LABORATÓRIO NACIONAL
DE ENGENHARIA CIVIL

**Apreciação sumária do relatório “Perform remedial action:
installation of monitoring wells and groundwater monitoring
at Sites 3001 and 5001. Lajes Field, Azores, Portugal. Annual
groundwater monitoring report. August 2019”**

Ministério da Defesa Nacional

RELATÓRIO 397/2019 – CD

Figura 2.2 – Localização dos piezómetros analisados no Site 5001

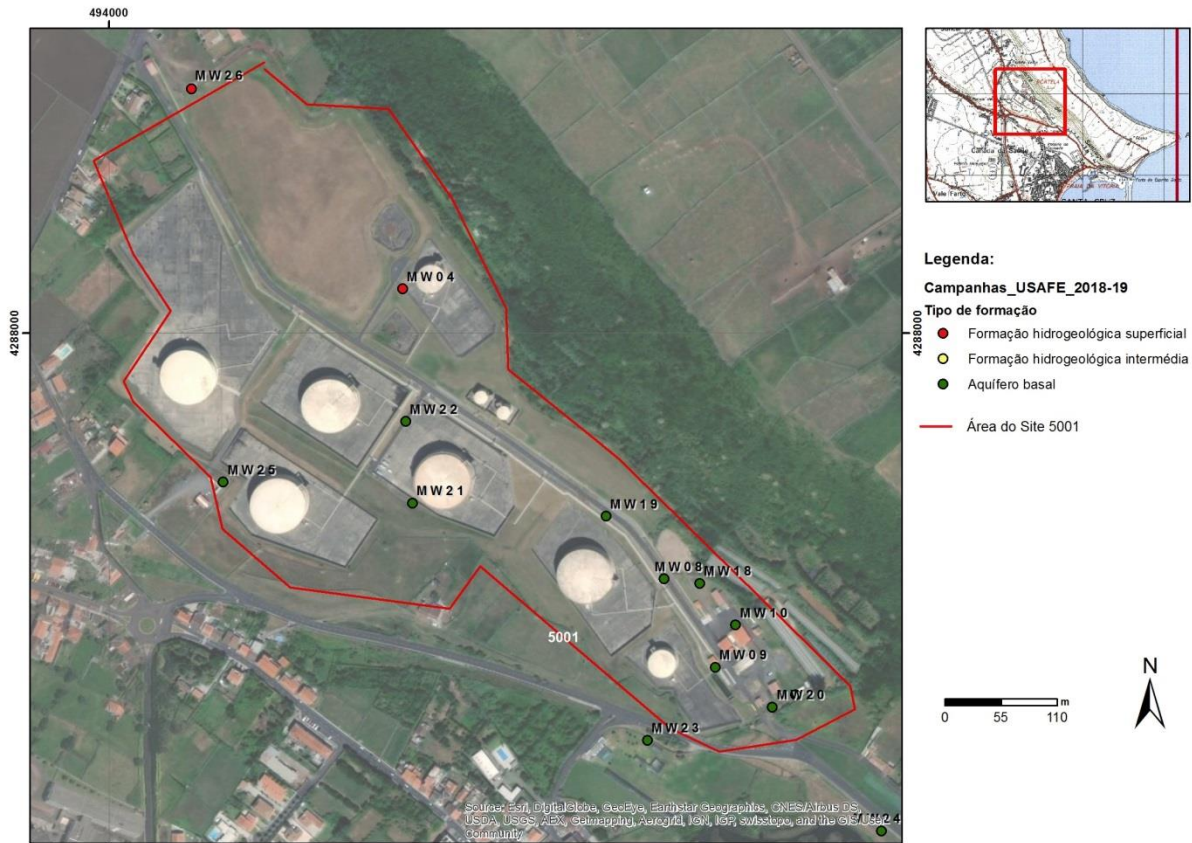
No Site 5001, relativamente à direção do escoamento no aquífero basal, o relatório conclui que a mesma se processa para norte, não sendo consistente com medições anteriores onde o escoamento se processou para norte-nordeste (Tetra Tech, Inc., 2019) e para sudeste, oeste e este (AMEC, 2015). Leitão *et al.* (2019) referem que o escoamento se faz para sudeste, radialmente em direção à costa. Devido à sua elevada permeabilidade, este aquífero está sob a influência da maré, facto que poderá justificar parte destas oscilações na direção do escoamento. Existem, ainda, no local dois piezómetros na área nordeste que pertencem a formações hidrogeológicas superficiais (Figura 2.2), possivelmente

também originadas pelos depósitos da falha de Santiago (como acontece no Site 3001), mas apenas há dois piezómetros neste local não permitindo estabelecer uma direção de escoamento.

Figura 3.1 – Evolução da espessura de LNAPL sobrenadando o nível piezométrico, entre 2012 e 2019 (dados obtidos dos diversos relatórios solicitados pela USAFE)

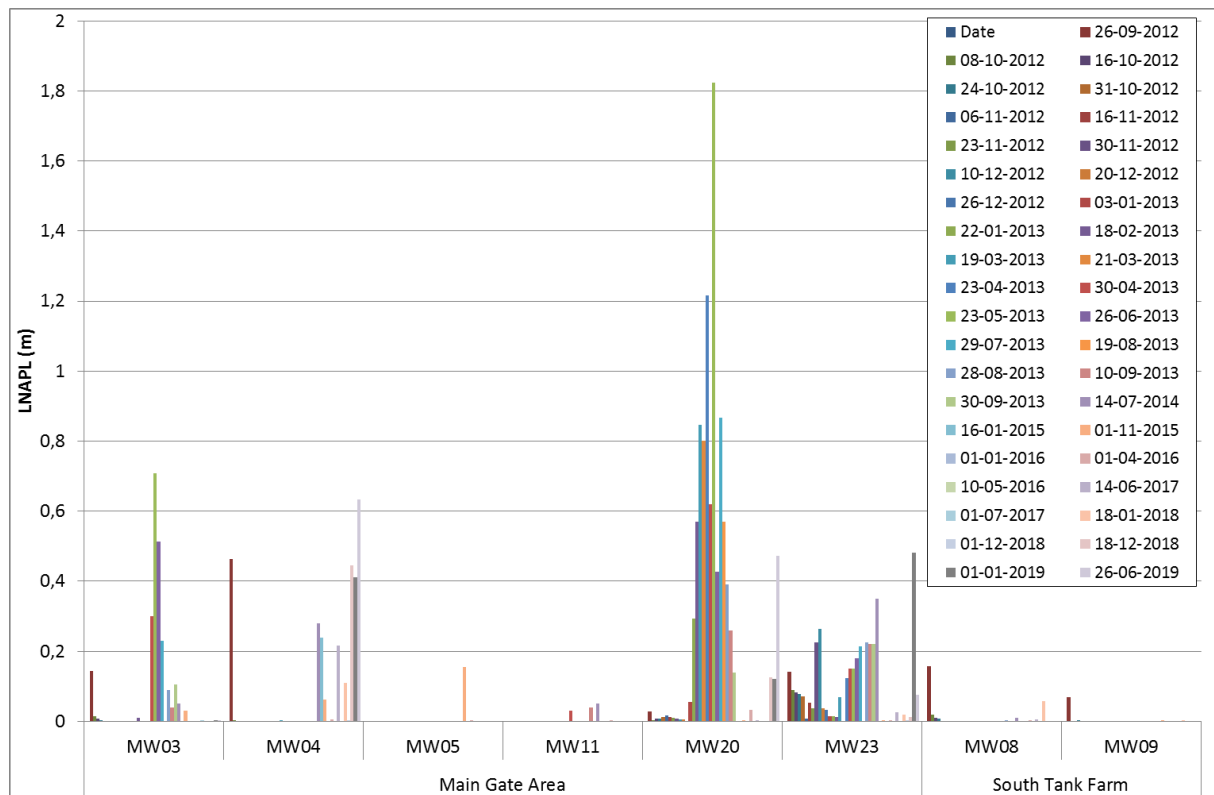
Na Figura 3.1 apresenta-se a evolução da espessura de LNAPL sobrenadando o nível piezométrico, entre 2012 e 2019, para os pontos com valores mensuráveis, com base nos dados obtidos dos diversos relatórios apresentados pela USAFE. Refere-se que, no relatório em análise, a informação apresentada nem sempre é consistente (p.e. no "Appendix G - LNAPL Recovery Maintenance Protocol", Tetra Tech, Inc., 2019b, os dados do MW20, entre outros, não são iguais aos apresentados na "Table 4-3: Site 3001 – LNAPL and Analytical Summary", cf. Tetra Tech, Inc., 2019). Na Figura 3.1 optou-se por utilizar

Nesses locais observa-se que os valores de LNAPL em 2018 e 2019 registaram um novo aumento, nomeadamente nos piezómetros 3001-MW04, 3001-MW20 e 3001-MW23. Leitão e Antunes (2017) referem a pequena ou inexistente espessura de LNAPL registada em 2017 com exceção do Site 3001-MW04 onde ainda se havia registado uma espessura assinalável de LNAPL. À data foi questionado se estes níveis se manteriam após eventos de elevada precipitação, sendo fundamental proceder à sua medição para essas condições. De facto, o aumento destes valores em diversos piezómetros nas campanhas dos anos seguintes mostra que os solos ainda contêm hidrocarbonetos, sendo estes lixiviados até ao nível piezométrico durante a recarga. Em complemento à informação analisada neste relatório refere-se que, em outubro de 2019, o LNEC registou 0,31 m e 0,81 m de LNAPL nos piezómetros MW04 e MW23, respetivamente.

significativa de LNAPL reportada em relatórios anteriores, nomeadamente com o aumento de LNAPL nos piezómetros 3001-MW04, 3001-MW20 e 3001-MW23 (Figura 3.1). Os procedimentos não têm tido um carácter contínuo, o que pode explicar esta situação. Atendendo aos resultados obtidos para a espessura de LNAPL, cuja presença pode estar na origem das “anomalias” detetadas em geofísica realizada pelo LNEC (Leitão, Mota e Antunes, 2019), reforça-se a necessidade de tomar medidas no sentido de remover os LNAPL presentes com toda a celeridade possível, por forma a evitar eventuais consequências na qualidade da água do aquífero basal.

No contexto dos resultados obtidos, corroborados nos perfis geofísicos feitos pelo LNEC em 2019 (Leitão, Mota e Antunes, 2019), devem ser tomadas medidas adicionais no sentido de remover os LNAPL presentes nos locais assinalados com toda a celeridade possível. O processo deverá ser contínuo no tempo para produzir os necessários efeitos de reabilitação.
